MĚSTSKÁ ČÁST PRAHA ČAKOVICE

Věc: Metropolitní plán - připomínky

Nový územní plán Prahy - Metropolitní plán - opakované připomínkování

Připomínky k návrhu Metropolitního plánu 2022

CA/15 - Rozvoj (rozšíření) lokality 235 / Třeboradice

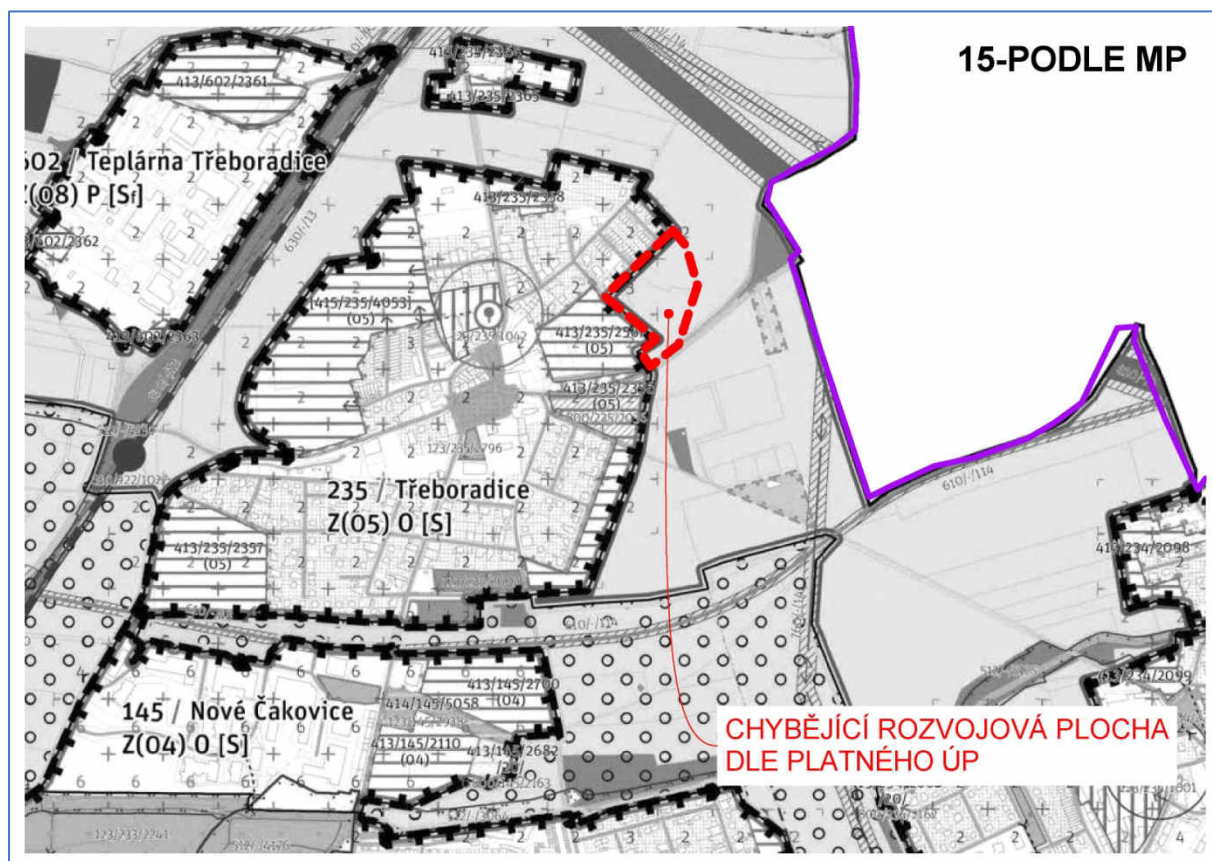
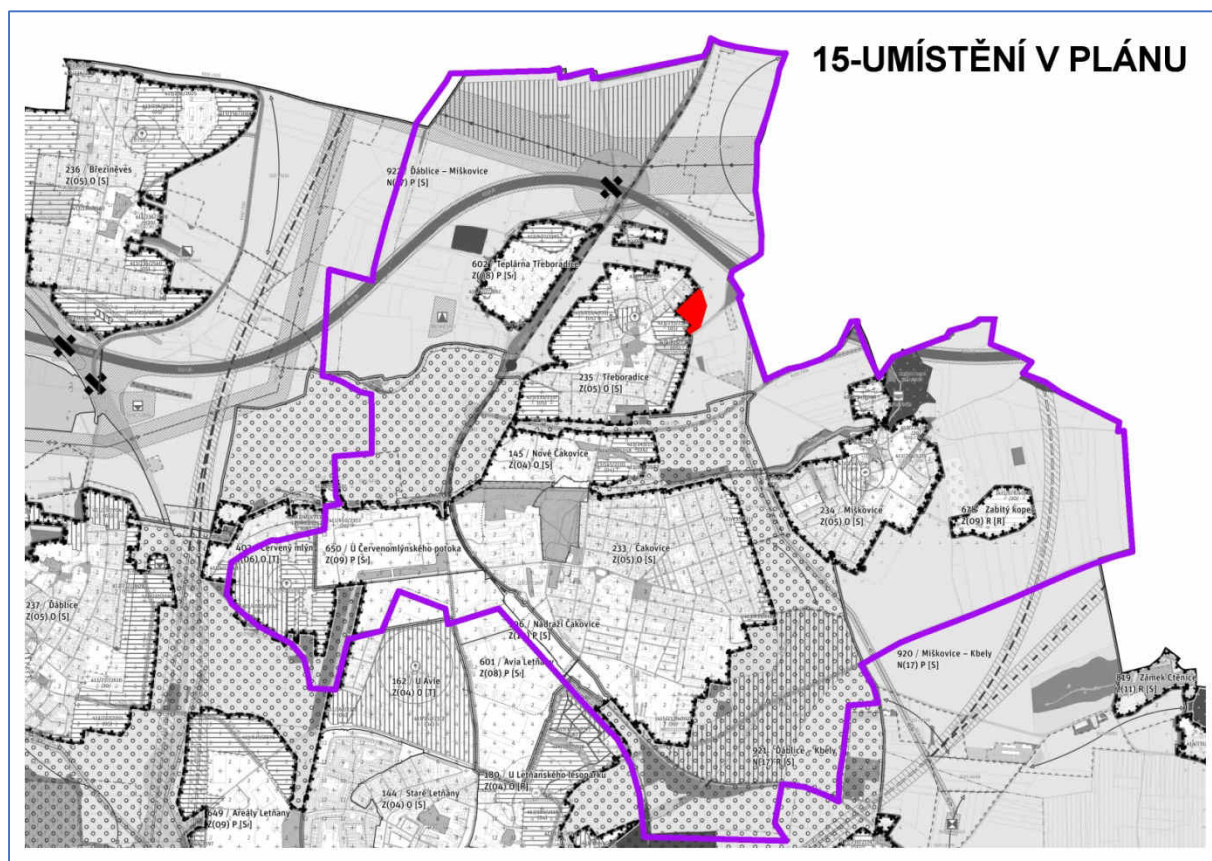
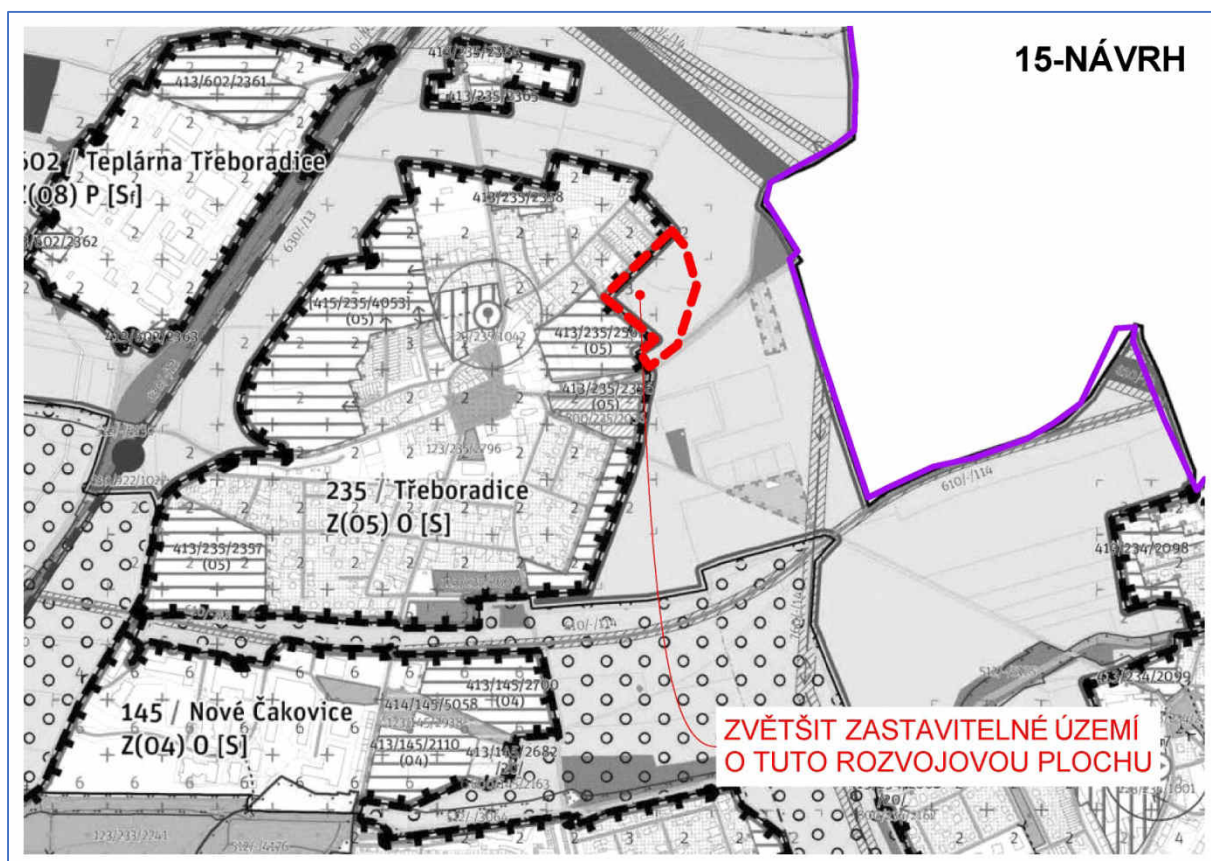
Číslo připomínky	CA/15
Název připomínky	Rozvoj (rozšíření) lokality 235 / Třeboradice
Druh připomínky	Zásadní připomínka
Označení dotčené lokality	235 / Třeboradice 922 / Ďáblice - Miškovice
Podstata připomínky	Požadavek na rozšíření zastavitelné plochy
Text a zdůvodnění připomínky	
Městská část Praha-Čakovice požaduje, aby do návrhu Metropolitního plánu byla zařazena dodatečná zastavitelná plocha pro výstavbu rodinných domů a to rozšířením zastavitelné plochy 235 / Třeboradice směrem do území lokality 922 / Ďáblice - Miškovice. Městská část Praha-Čakovice chce nabídnout svým občanům možnost rozvoje rodinného bydlení a to výhradně formou rodinných domů, přednostně solitérního charakteru. Vzhledem k tomu, že v městské části Praha-Čakovice je v současné době k dispozici v tržním prostředí absolutní nedostatek ploch pro vznik nového rodinného bydlení, jakož i rodinných domů ke koupi, je zájmem městské části Praha-Čakovice rozšířit plochy pro rodinné bydlení. V k.ú. Třeboradice proto městská část Praha-Čakovice navrhuje rozšířit plochy pro rodinné bydlení v rozsahu, který byl dán v platném územním plánu z roku 1999 ve formě předpokládaného rozvoje (původní předpoklad po roce 2010 změna na zastavitelné území). V uvedených lokalitách by platilo výškové omezení na max. 3 patra. S vlastníkem pozemků má městská část Praha-Čakovice uzavřenu smlouvu o spolupráci na rozvoj této lokality.

CA/16 - Rozvoj (rozšíření) lokality 403 / Červený mlýn

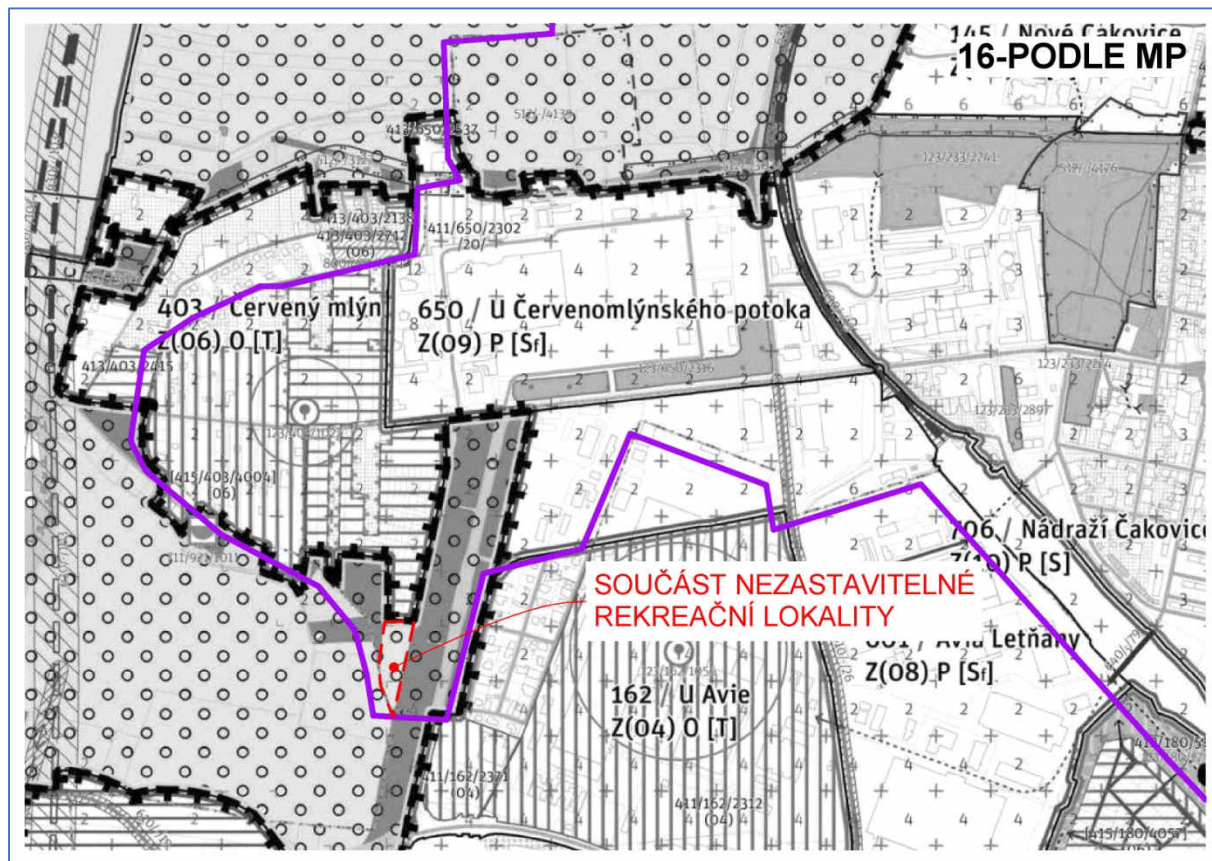
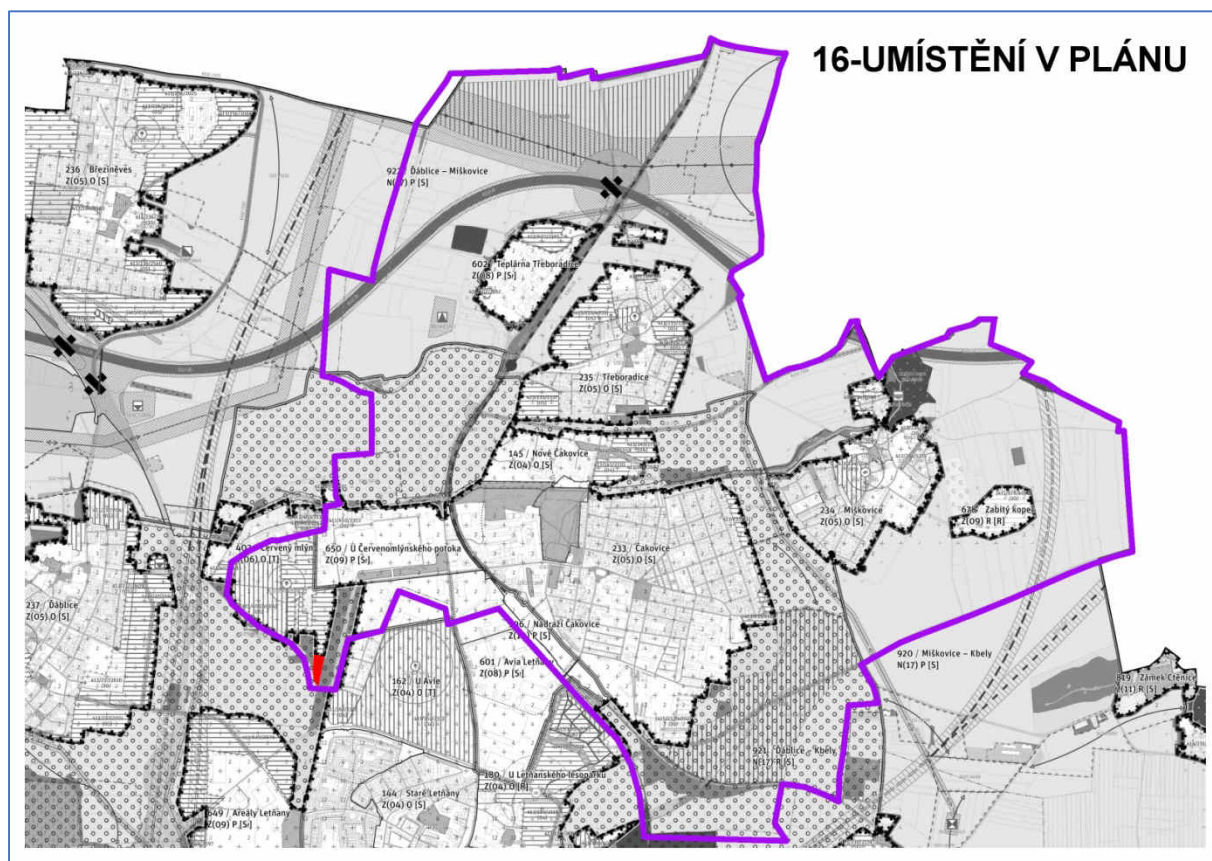
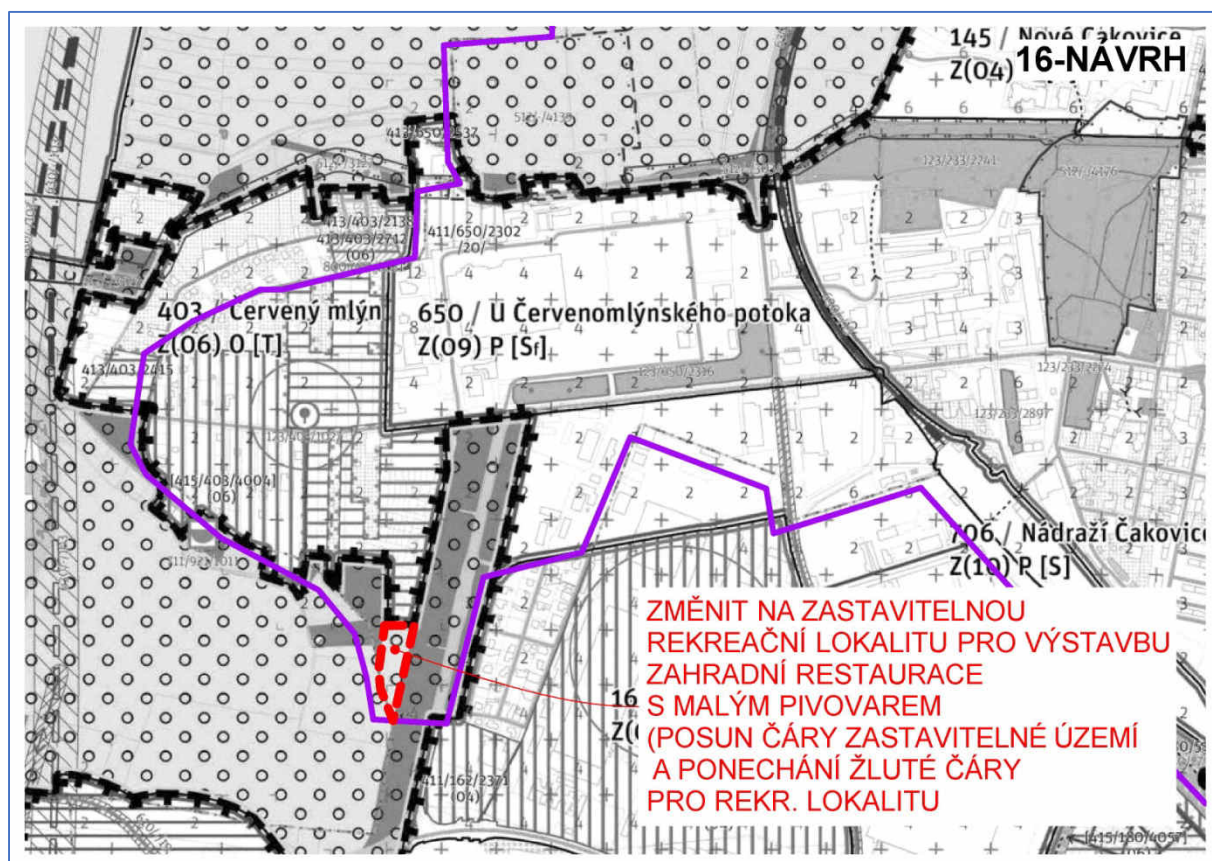
Číslo připomínky	CA/16
Název připomínky	Rozvoj (rozšíření) lokality 403 / Červený mlýn
Druh připomínky	Zásadní připomínka
Označení dotčené lokality	403 / Červený mlýn 921 / Ďáblice - Kbely
Podstata připomínky	Požadavek na rozšíření zastavitelné plochy
Text a zdůvodnění připomínky	
Městská část Praha-Čakovice požaduje, aby do návrhu Metropolitního plánu byla zařazena dodatečná zastavitelná plocha pro výstavbu zahradní restaurace s minipivovarem a to rozšířením zastavitelné plochy 403 / Červený mlýn směrem do území lokality 921 / Ďáblice - Kbely. Městská část Praha-Čakovice chce nabídnout svým občanům dodatečné služby v komerční oblasti. S vlastníkem pozemků má městská část Praha-Čakovice uzavřenu smlouvu o spolupráci na přípravě této lokality a od investora má příslib vzniku zahradní restaurace s minipivovarem. Proto městská část Praha-Čakovice navrhuje rozšířit zastavitelné území, které by umožnilo vznik obdobné aktivity v dotčené lokalitě.
